# Klankbordgroep Citadelpark+

27 juni 2024 Verslag

## 2. Museumplein/tuin

### 4.2. Over het wedstrijdontwerp voor S.M.A.K.

Hieronder vind je het **conceptontwerp** van de zone rond het Museumplein (paars aangeduid):

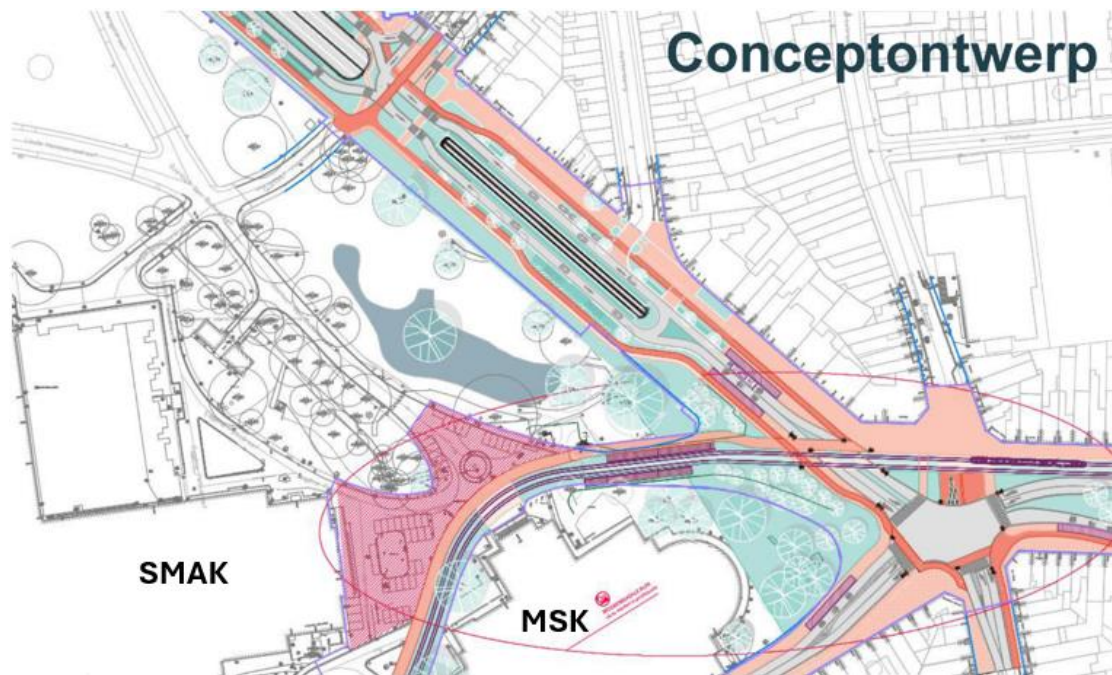
*Vraag:* Passeren voetgangers en fietsers in aparte 'paden'?

- Ter hoogte van de inkom van het MSK is een veilige **oversteek voor voetgangers over de tramsporen en het fietspad** nodig. Zowel de oversteek over de tramsporen als die over het fietspad vraagt hierbij de nodige aandacht. Vraag om hierbij rekening te houden met mensen die niet goed ter been zijn, mensen met kleine kinderen, buggy's ...

- Het MSK zal theoretisch gezien wel in het Citadelpark liggen, maar de tramsporen en het fietspad vormen nog steeds een barrière tussen het MSK enerzijds en het S.M.A.K. en de rest van het Citadelpark anderzijds. De deelnemers vragen om een goede **connectie tussen het MSK en het park/S.M.A.K.** te voorzien want zij vinden het ook belangrijk dat het **MSK** niet als een eiland geïsoleerd ligt.

- Ook een goede **aansluiting** van het Citadelpark en het Museumplein/tuin **met het GUM** vindt men belangrijk.
- Een gedeeld fiets- en wandelpad voelt vaak niet veilig voor voetgangers. De deelnemers aan de klankbordgroep verwachten hier vrij hoge aantallen (vaak snelle) fietsers en vragen om **fietsers en voetgangers te scheiden** op het Museumplein/tuin (en elders).

*Antwoord:* Binnen het park zullen fiets- en wandelpaden van 6 m breed worden gerealiseerd. Langs de tramsporen zullen dubbelrichtingsfiets- en wandelpaden van resp. 4 en 2 m worden voorzien waar veel fietsers en voetgangers passeren. Dat is inderdaad een aandachtspunt.
